Keuringsverslag van een elektrische laagspanning- en zeer lage spanningsinstallatie

NIET CONFORM

Straatnaam Leuvensesteenweg
Huisnummer 277
Busnummer -
Postcode 1910
Gemeente KAMPENHOUT
Land België

Controlebezoek van een huishoudelijke installatie volgens (KB 08/09/2019) - AREI Boek 1- 6.5. en 4.2.4.3.

Afbeelding schakel- en verdeelbord:

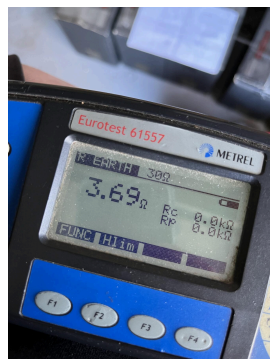
15.10 De genaakbare, naakte onder spanning staande delen zijn onvoldoende afgeschermd. (Boek 1 Afdeling 5.1.4. en 4.2.2.3.)
